**Avis de la mission régionale  
d'autorité environnementale  
Hauts-de-France  
sur le projet de parc éolien du Riot de la ville  
sur les communes de Marez et Busigny (59)  
Étude d'impact de novembre 2020**

n°MRAe 2023-7012

AVIS n° 2023-7012 rendu le 15 mai 2023 par délégation de  
la mission régionale d'autorité environnementale Hauts-de-France

Carte de présentation du projet (étude d'impact, page 237)

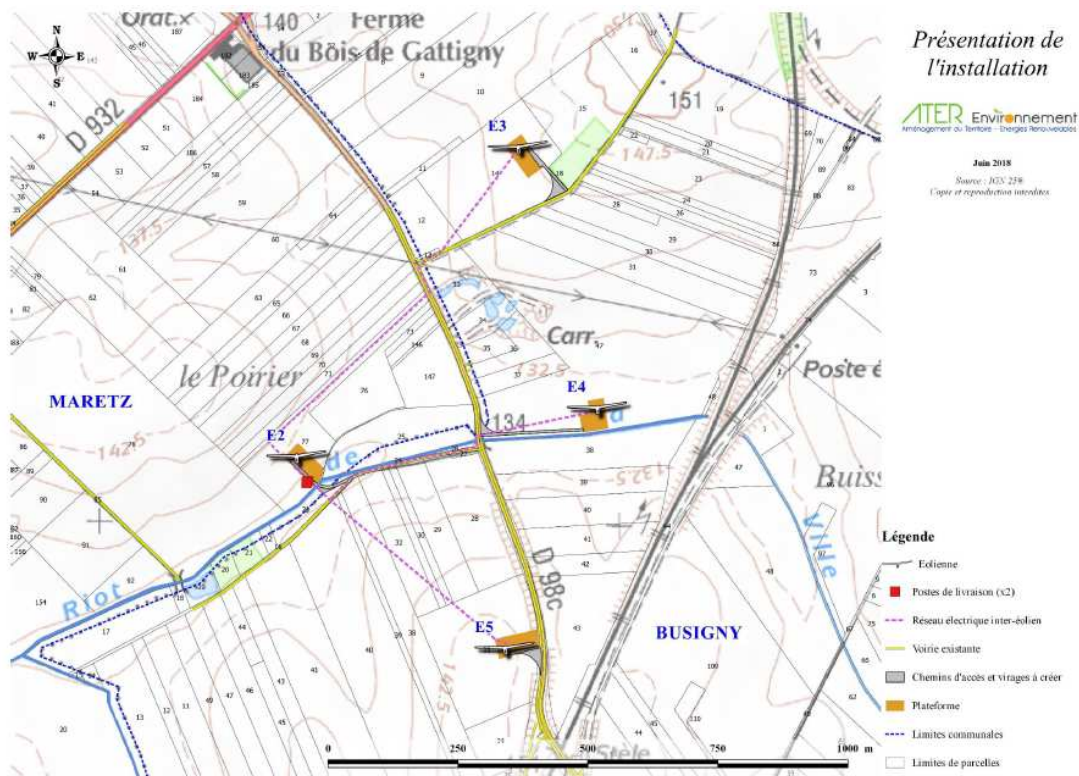
Le parc éolien comprend également la création de deux postes de livraison au pied de l'éolienne E2, ainsi que des plateformes de montage et la réalisation et le renforcement de pistes d'accès. Le dossier indique page 253 de l'étude d'impact une emprise maximale de 8 882 m<sup>2</sup> (surfaces des plateformes et postes de livraison). La superficie des chemins à créer n'est pas indiquée et n'a pas été rajoutée à l'emprise totale.

*L'autorité environnementale recommande de préciser quelle sera l'emprise totale du projet en incluant la superficie des pistes d'accès.*

Carte d'implantation des parcs éoliens autour du projet (source : étude\_expertise\_paysagère, page 28)

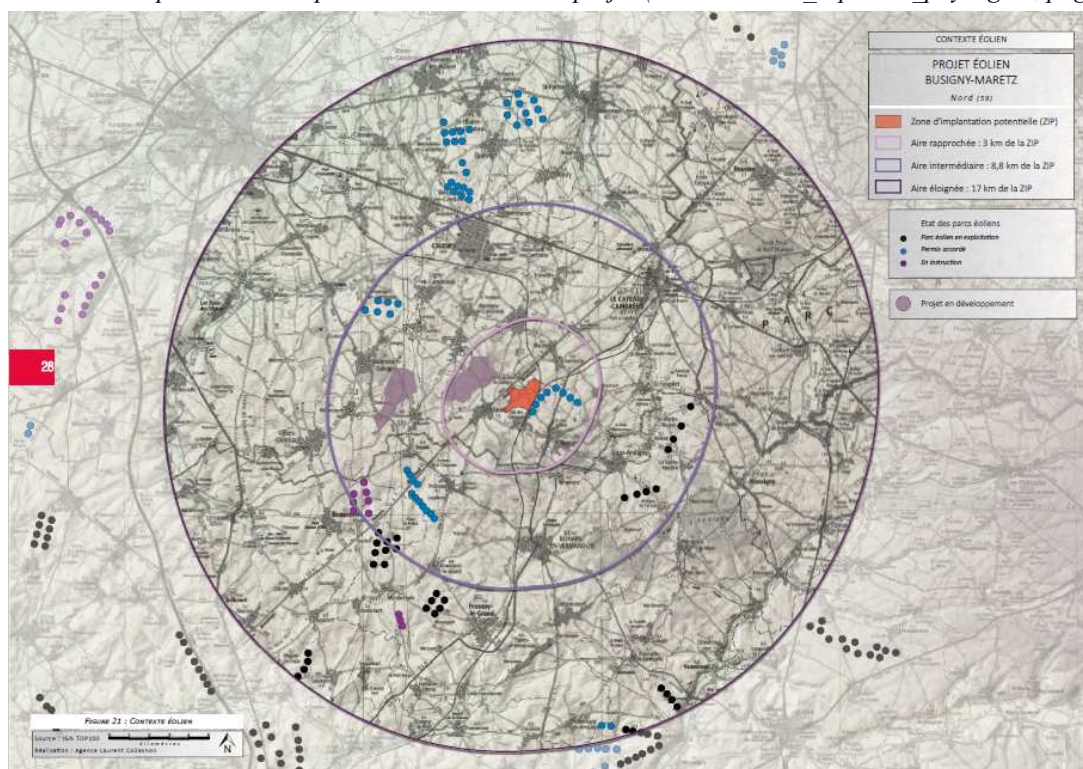
Ce contexte éolien n'est cependant pas à jour, des parcs éoliens instruits, autorisés ou construits n'y figurent pas. Comme les parcs éoliens autorisés de la société « parc éolien le grand arbre » sur la commune de Solesmes, ou construit de la société « parc éolien du Catésis » sur la commune de Reumont, etc.

L'autorité environnementale recommande d'actualiser le contexte éolien.
